## **Projekt Stuttgart 21**

### **Planänderungsverfahren Wende- und Aufstellflächen für Inspektion EÜ Sulzbachtal**

PFA 1.4 Filderbereich bis Wendlingen

## **Erläuterungsbericht zur Planänderung Ergänzung der Erläuterungsberichte Teil III**

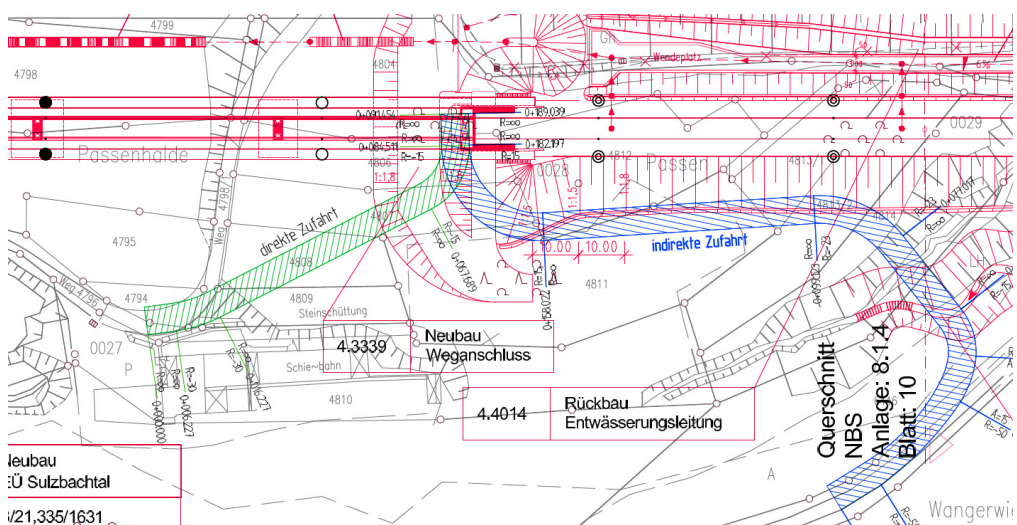
Gemäß Planfeststellungsbeschluss Az.: 59160 Pap-PS 21-PFA 1.4 (Filderbereich bis Wendlingen) vom 30.04.2008 war geplant, die Inspektion des Bauwerks über die Wegeflurstücke 4665/1 (Breitwiesenweg), 4796 (Zufahrt Schützenhaus), 4798/1 und den Neubau Wegeanschluss (Bauwerksnummer 4.3339) vorzusehen. Gemäß Richtlinie 804.9020 erfolgt bei Talbrücken die Brückeninspektion und Instandhaltung durch ein Brückenbefahrgerät, das von dem Weganschluss BW 4.3339 auf die Brücke gehoben werden sollte. Die Andienung des Widerlagers war über eine Stichstraße von diesem Weganschluss aus vorgesehen.

Der o. g. Beschluss sieht weiter vor, dass zwischen der Neubaubstrecke und der parallel verlaufenden BAB A8 ein durchgehender Blendschutz vorzusehen ist. Hierfür wurde auf dem Bauwerk eine ca. 3,5 m hohe Blendschutzwand errichtet. Da diese Wand von den herkömmlichen Brückenbefahrgeräten nicht übergriffen werden kann, ist der Einsatz eines größeren Gerätes erforderlich. Im Zuge der Detaillierung der Planung wurde festgestellt, dass die Neigungsverhältnisse, Durchfahrthöhen unter der BAB A8-Brücke und Schleppkurven eine Anfahrt des erforderlichen Hebeegerätes und des Brückenbefahrgerätes auf der oben beschriebenen Zufahrt nicht möglich ist.

#### Ausbau der Zufahrt über die Wegeflurstücke 4796 und 4798/1 so wie Flurstücke 4806, 4807, 4808, 4809 und 4811

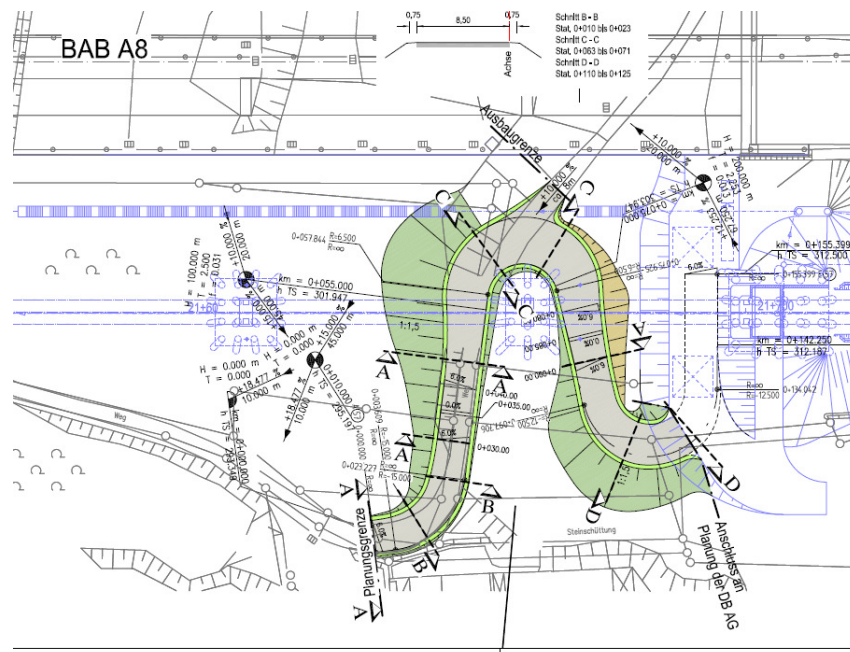
Für die Sicherstellung der Schleppkurven wäre die Realisierung einer breiten Wegeanbindung (bis zu 10 m Breite in den Aufweitungen) mit großen Böschungen und dadurch erheblichen Eingriffen in die angrenzenden Grundstücke erforderlich. Die maximale Steigung beträgt bis zu 15%. Die neue Anbindung mit einer Länge von ca. 120 m würde zu einer Neuversiegelung von ca. 780 m<sup>2</sup> führen. Die Lösung wurde daher nicht weiterverfolgt.
